Service-Information

Umbau Bremskraftregler 03.6584-0015.3

Thema: Umbau und Anschlussbelegung Bremskraftregler (BKR) 03.6584-0015.3

Abb. 2

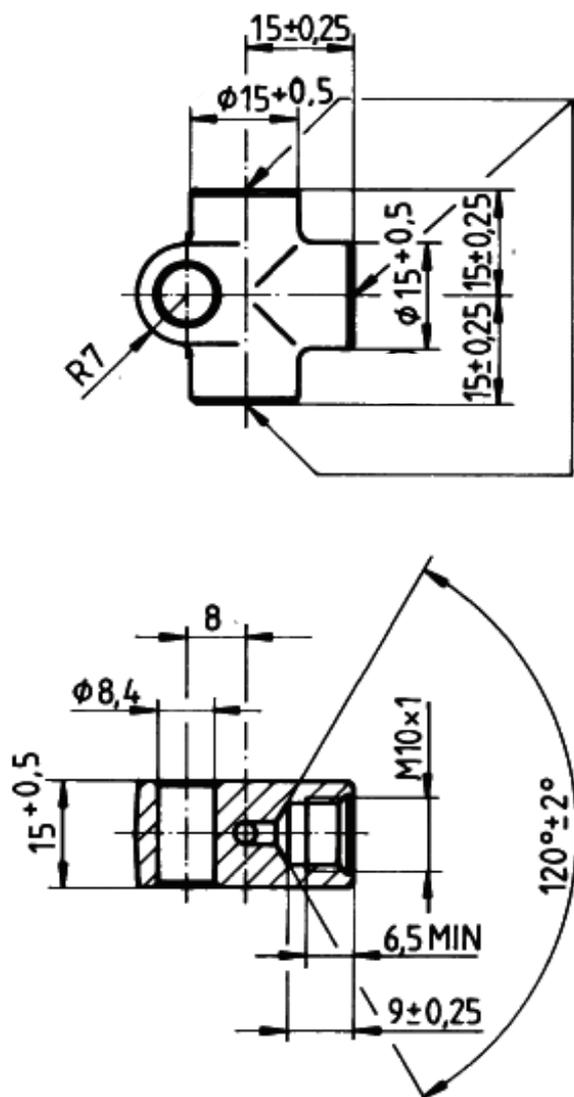
Alternativ findet das Verteilerstück von ATE mit der Sachnummer 03.3513-1000.1 Verwendung (Abb.2).

Abb. 3

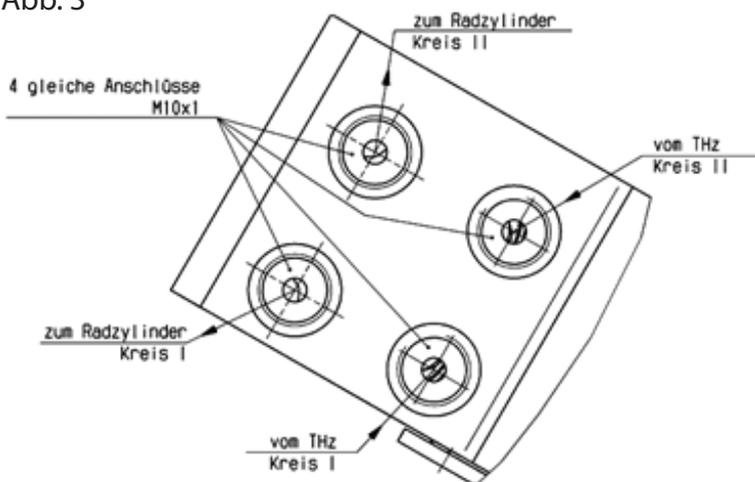
Die Leitung vom Tandemhauptzylinder (THZ) zum Bremskraftregler wird am Verteilerstück unten angeschlossen, die beiden seitlichen Abgänge werden an den beiden Eingängen am BKR (THZ1, THZ2) angeschlossen (Abb.3 - 5).

Anschlussbelegung neuer BKR 03.6584-0015.3:
